主卫-其它—16c4

主卫-其它-16c5

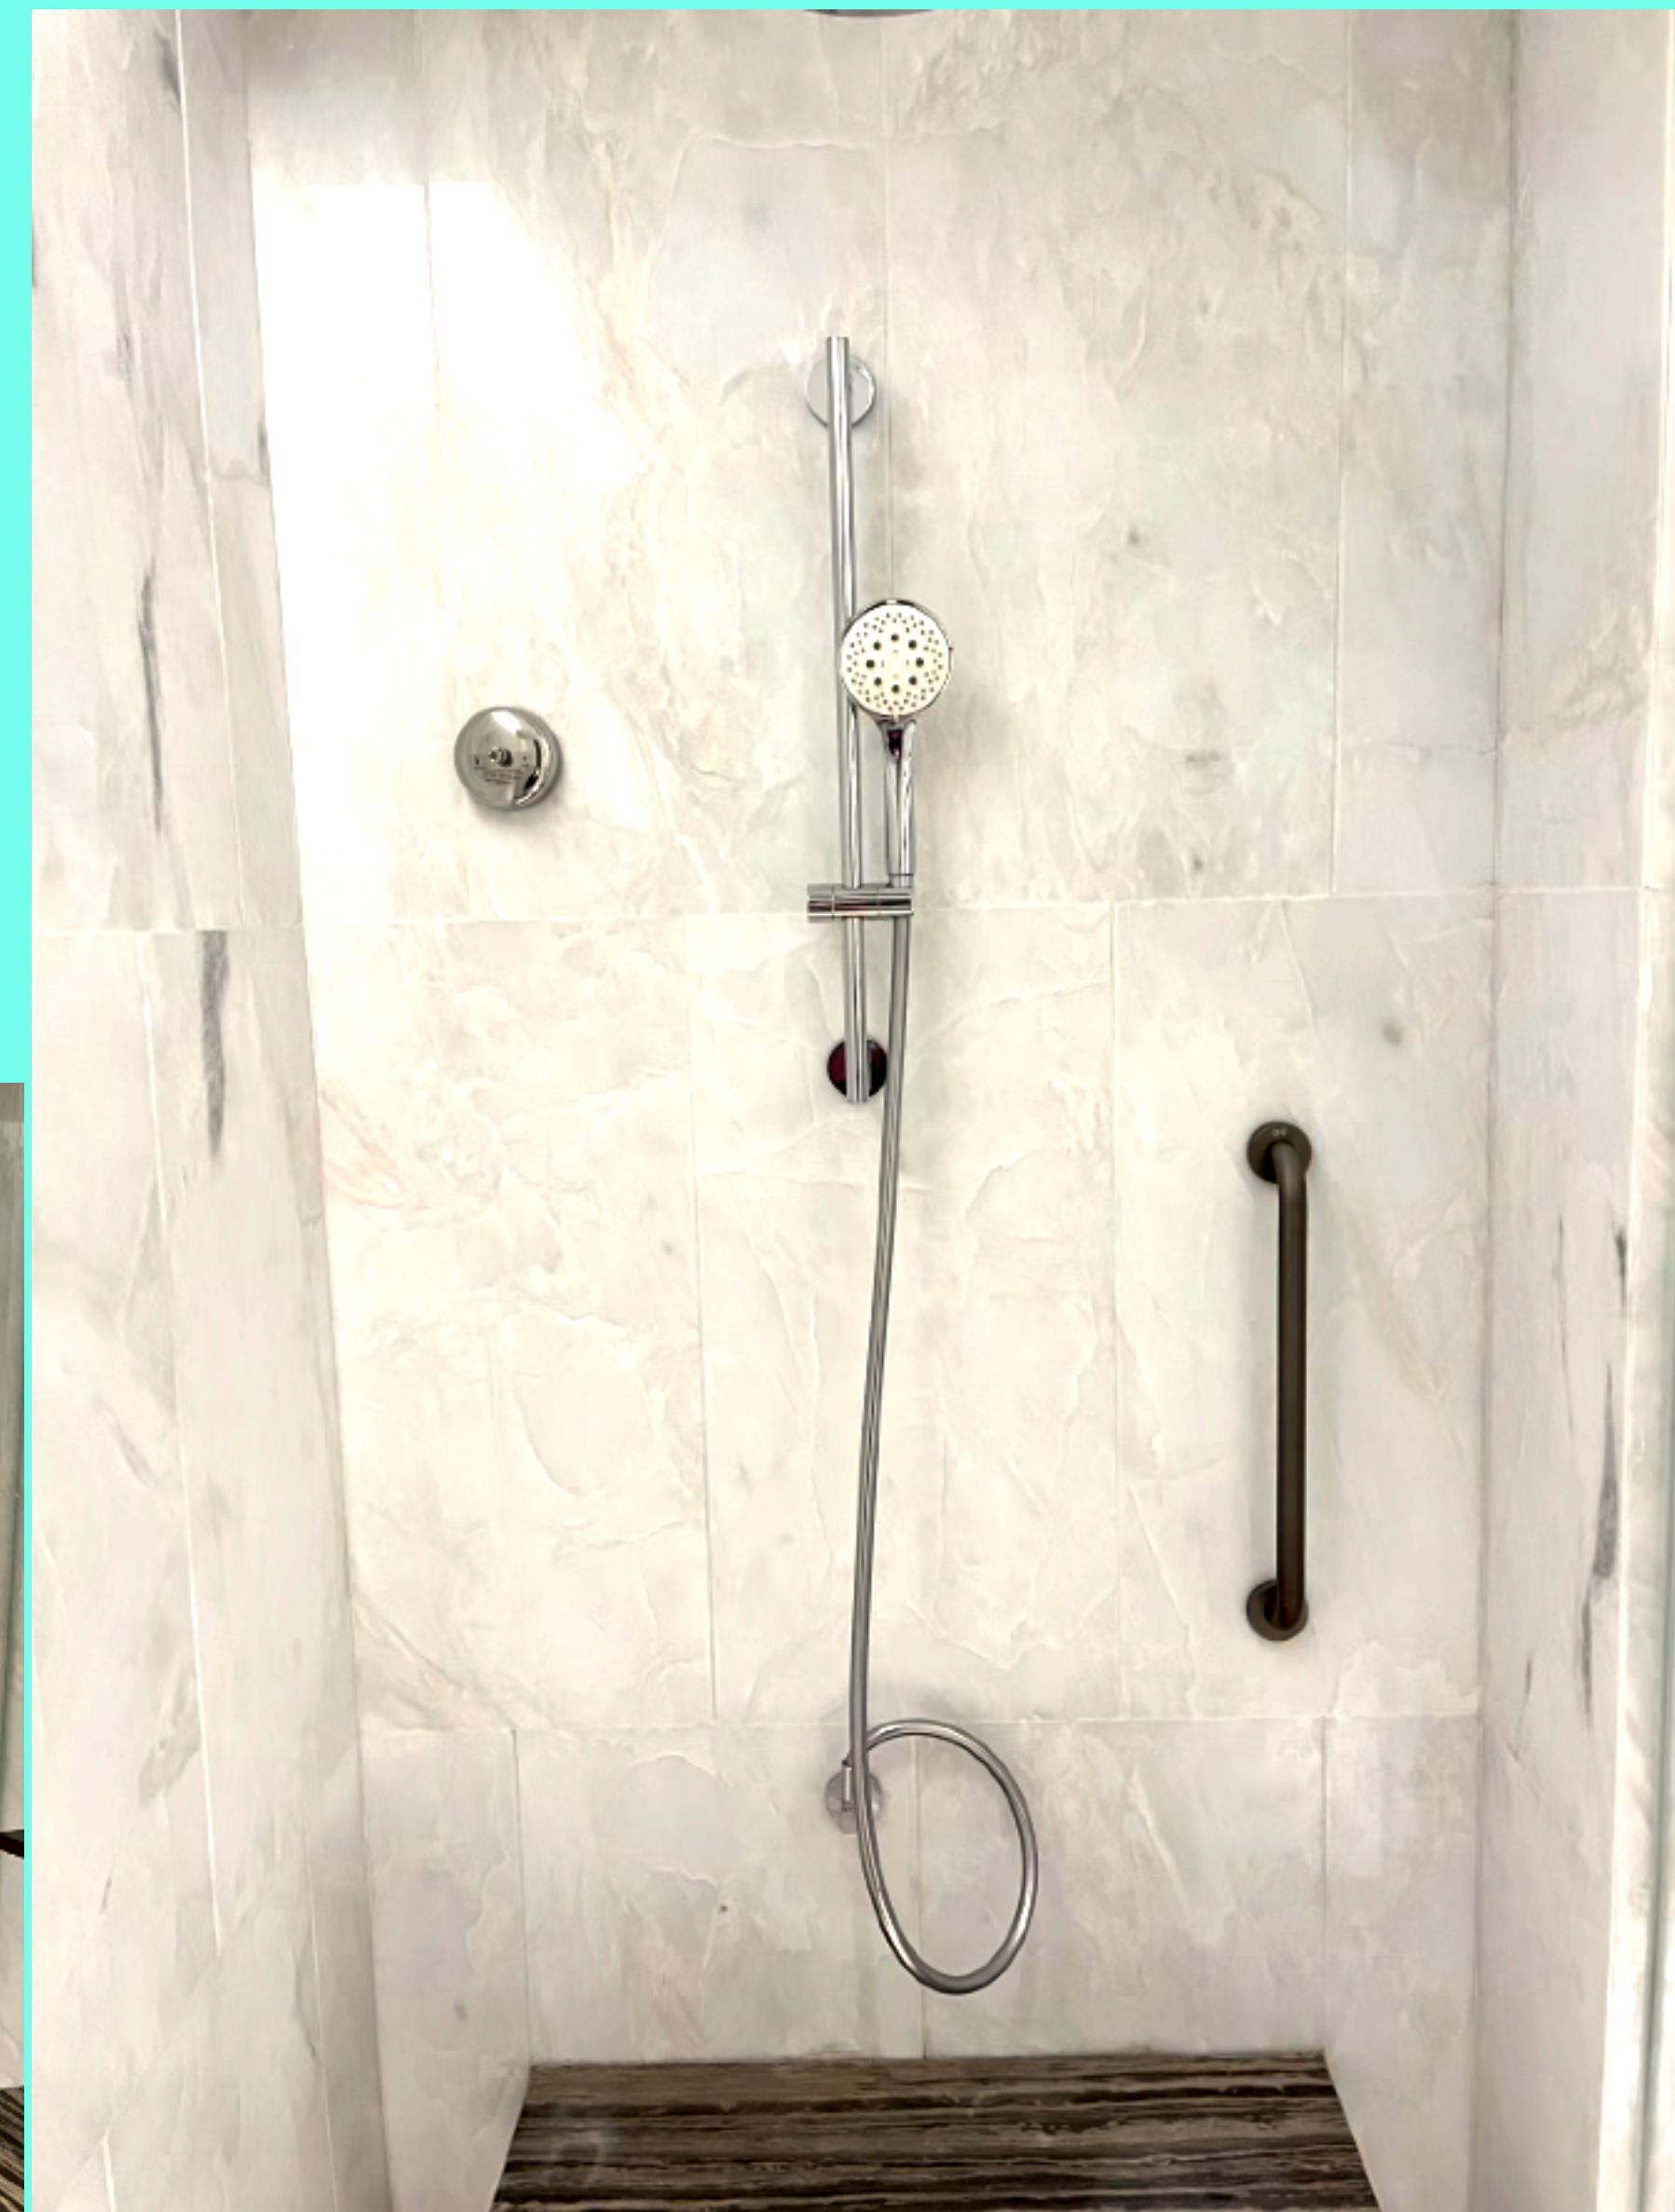
淋浴房应有扶手, 能坐着洗. 大理石座椅有疑问, 能与轮椅共存吗? 如果可以右边的配置不错 (坐位位于花洒下或侧方)

淋浴房最好有座位(移动或固定皆可). 淋浴房与厕所都需要安装扶手

淋浴间整体配置, 座位放在莲蓬头下面方便坐着洗澡. 不过开关在对面有疑虑

淋浴的地方有座位+扶手
